**AVIS RELATIF À LA PROTECTION
CONTRE LES EVENTUELS EFFETS NOCIFS ET NUISANCES
PROVOQUÉS PAR LES RAYONNEMENTS NON IONISANTS
GÉNÉRÉS PAR DES ANTENNES ÉMETTRICES STATIONNAIRES**

Commune : NAMUR - Exploitant : PROXIMUS

Référence exploitant : 81ERP_00

Rapport n° 3433 / 2025

Figure 1 : Vue en plan des lieux de séjour et des points de contrôle

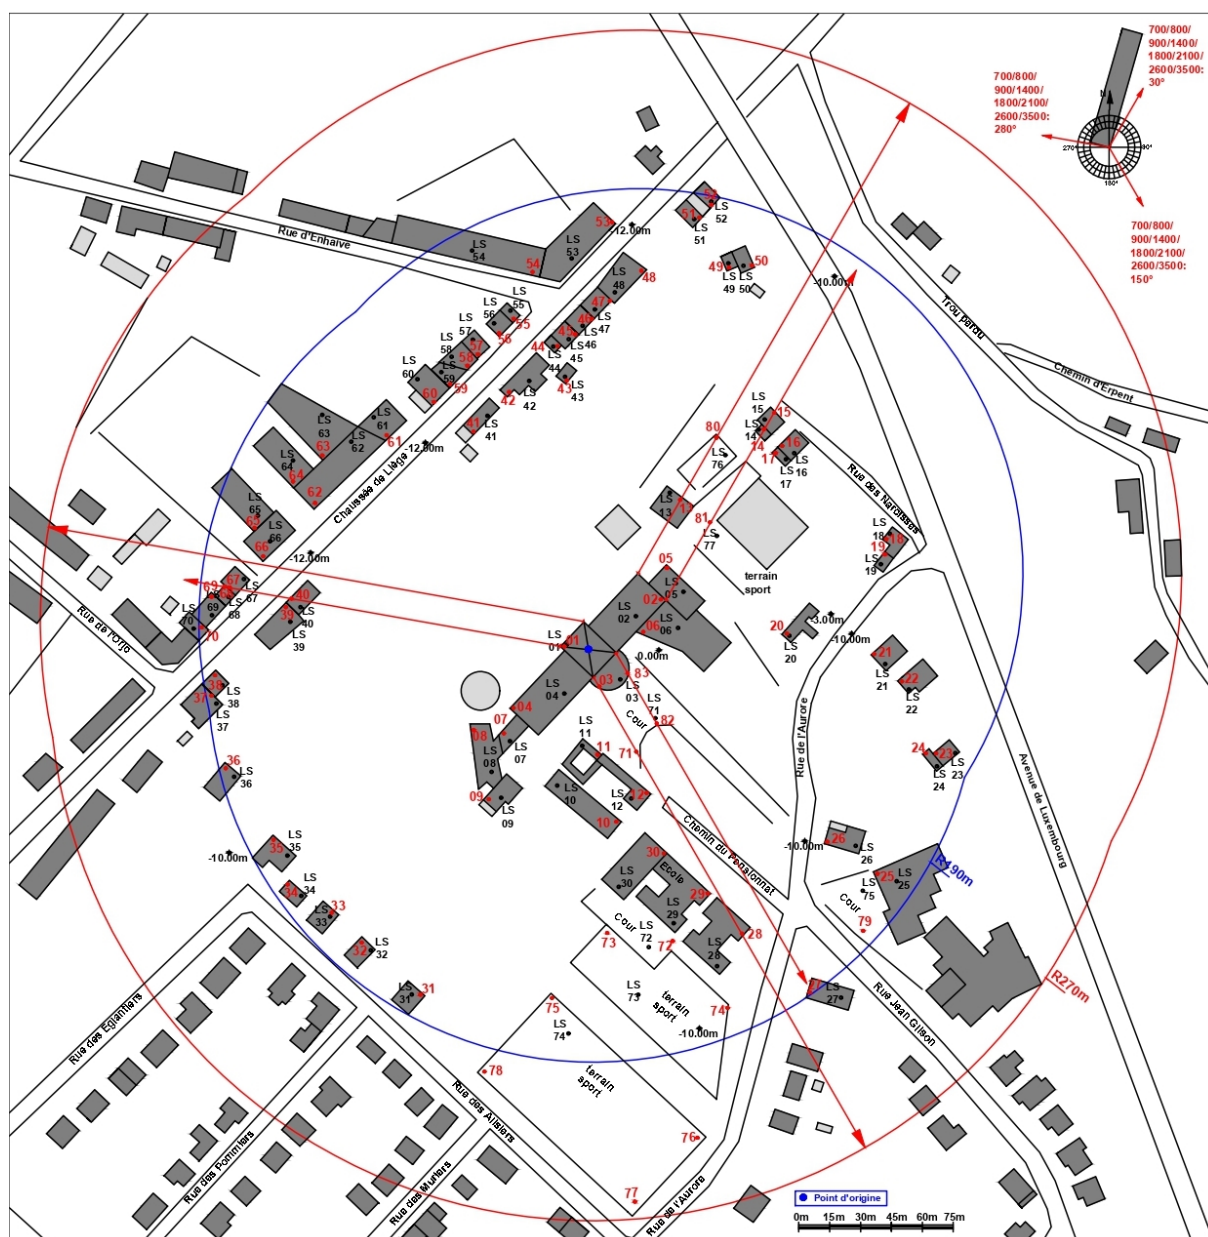
- le numéro du point de contrôle repris sur un des plans de la figure 1;
- le numéro du LS dans lequel se trouve le point de contrôle de la 1^{ère} colonne ;
- l'atténuation d'obstacle prise en compte pour le calcul de l'indice d'exposition dans le LS ;
- le résultat du calcul de l'indice d'exposition.

En ce qui concerne les antennes de l'installation mentionnées dans le tableau 1, la distance maximale à laquelle la limite pourrait être atteinte, à l'extérieur, est égale à 132,8 m. S'il n'y a pas de LS à une distance inférieure, les antennes respectent forcément la limite d'immission.

Dans le cas des LS situés à l'intérieur des bâtiments, une atténuation d'obstacle est prise en compte et il en résulte que la distance maximale à laquelle la limite pourrait être atteinte se réduit à 107,1 m.

Figure 2 : Vue en plan des installations d'antennes dans un rayon de 300 mètres autour de l'installation faisant l'objet de la demande d'avis

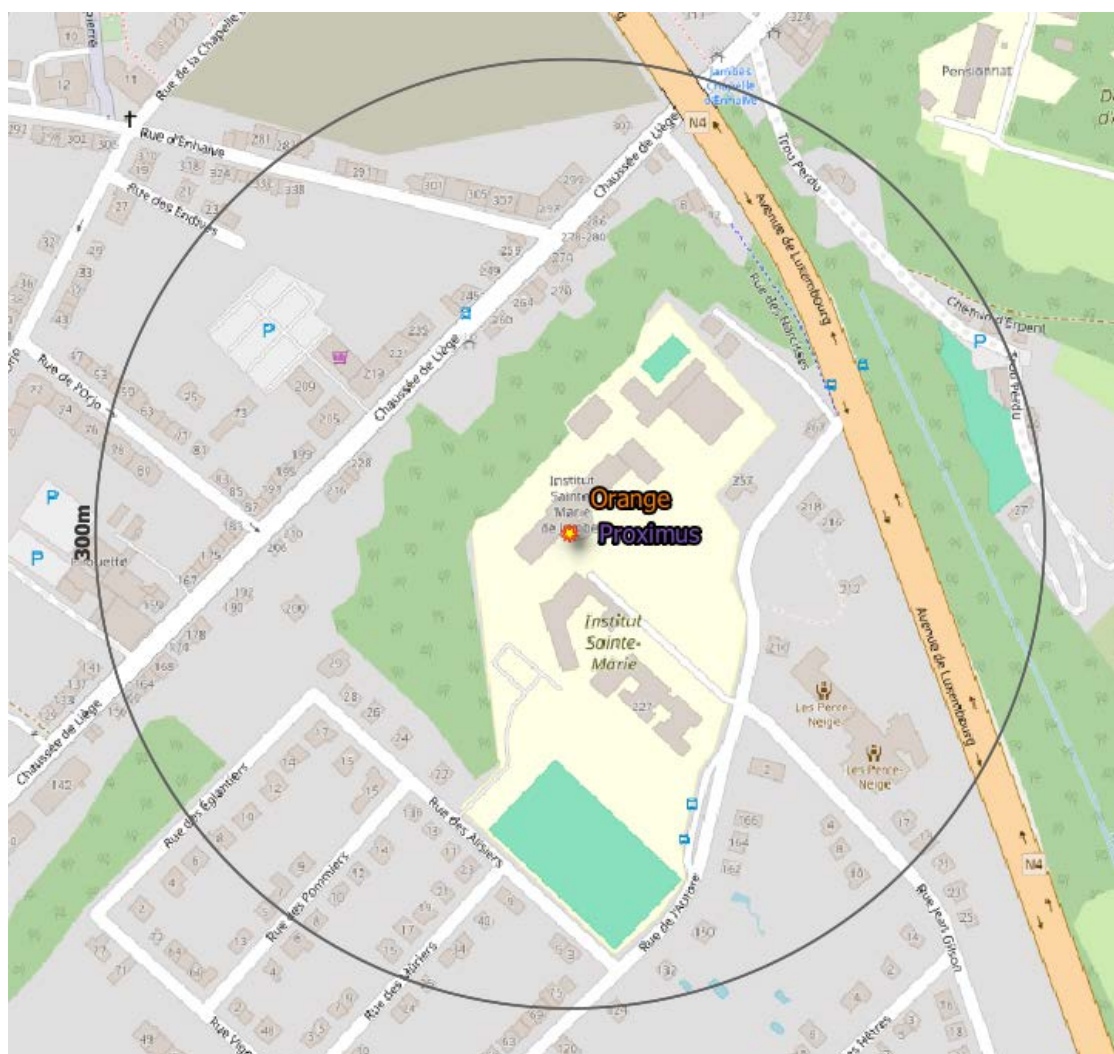
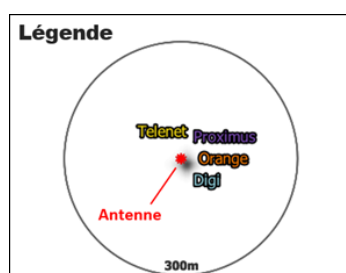
Le plan en projection verticale de la figure 2 indique la localisation des installations d'antennes émettrices stationnaires visées par le décret et situées dans un rayon de 300 mètres autour de l'installation référencée dans le paragraphe 2 et localisée au centre du cercle. Les données de localisation de ces antennes et les avis correspondant sont accessibles via le cadastre en ligne des antennes émettrices stationnaires⁸. Les installations prises en compte dans l'évaluation du respect de la limite cumulative sont les installations d'antennes émettrices déclarées en service par l'exploitant à la date du présent avis, à l'exception de l'installation référencée dans le paragraphe 2 et éventuellement d'autres installations ayant fait l'objet d'une demande d'avis à la même date et qui sont situées à l'intérieur de la zone de 300 mètres de rayon.

- il y a au plus 4 installations d'antennes émettrices stationnaires présentes dans la zone d'évaluation de 300 mètres de rayon représentée dans la figure 2, y inclus l'installation référencée dans le paragraphe 2 : la limite cumulative définie à l'article 4, §2 du décret est nécessairement respectée dans les lieux de séjour à l'intérieur de la zone d'évaluation de 300 mètres de rayon ;

- c) dans tous les autres cas, il a été vérifié que la limite cumulative définie à l'article 4, §2 du décret n'est pas dépassée dans les lieux de séjour sur base du nombre d'installations localisées dans la zone d'évaluation de 300 mètres de rayon représentée dans la figure 2, de leur localisation ainsi que des données inscrites dans la figure 1 et au paragraphe 4 du présent avis et dans les avis attestant le respect de la limite par installation ou de la limite abrogée de 3 V/m relatifs aux autres installations reprises dans la figure 2.

Compte tenu des considérations ci-dessus, il apparaît que l'intensité du rayonnement électromagnétique généré, dans les lieux de séjour situés dans un rayon de 300 mètres autour de l'installation référencée dans le paragraphe 2, par l'ensemble des antennes émettrices stationnaires de l'ensemble des exploitants du même site d'antennes émettrices stationnaires respecte la limite fixée à l'article 4, § 2 du décret.
